Resolución Directoral

N° 126 -2021/VIVIENDA/VMCS/PNSU/1.0

Lima, 22 de diciembre de 2021

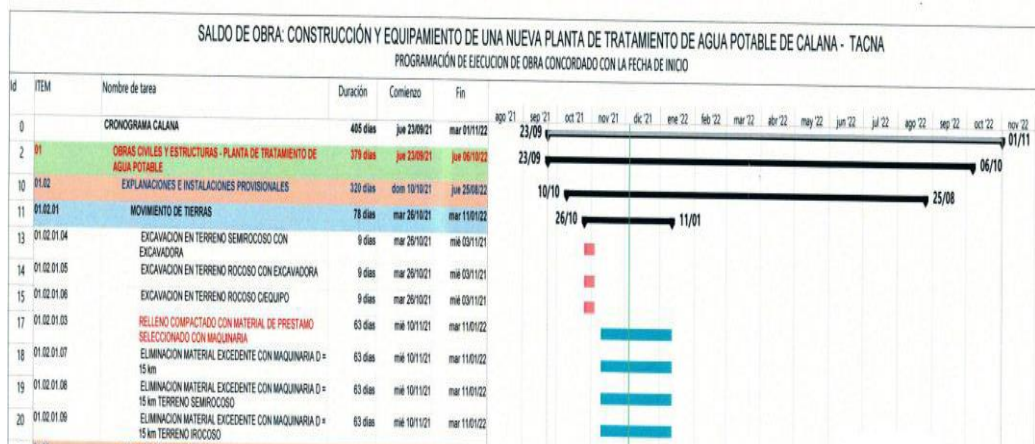
8. No se adjuntó el acta de pactación, como tampoco se cuenta con la suscripción del residente y supervisor en forma conjunta, los nuevos análisis de precios concordados según el artículo 205.5 del RLCE.

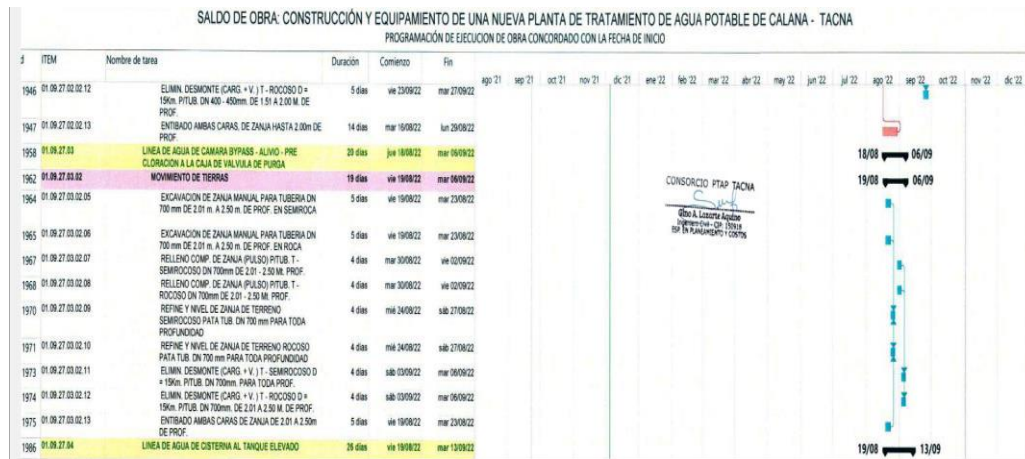
11. La programación de ejecución de la prestación adicional suscrita por el contratista, y presentado a la supervisión sin documento, es incorrecto, porque en esta se aprecia que el adicional será ejecutado en 12 meses contados desde el mes de octubre del 2021, como se muestra líneas abajo, adicionalmente como se puede apreciar la programación indica que es el concordado con la fecha de inicio.

El contratista, no toma en cuenta que la prestación adicional, tiene su propia programación de ejecución y su propio calendario de avance de obra valorizada del adicional, este último debe ser concordante con la programación de la prestación adicional, y dichos documentos son indicados en meses y no fechados.

Asimismo, en su programación continúa considerando las partidas de movimiento de tierra 01.09.25.02, los cuales fueron pagados en la valorización N° 02, al 100% las partidas 01.09.25.02.01, 01.09.25.02.02 y 01.09.25.02.03 y al 92.25% la partida 01.09.25.02.05.
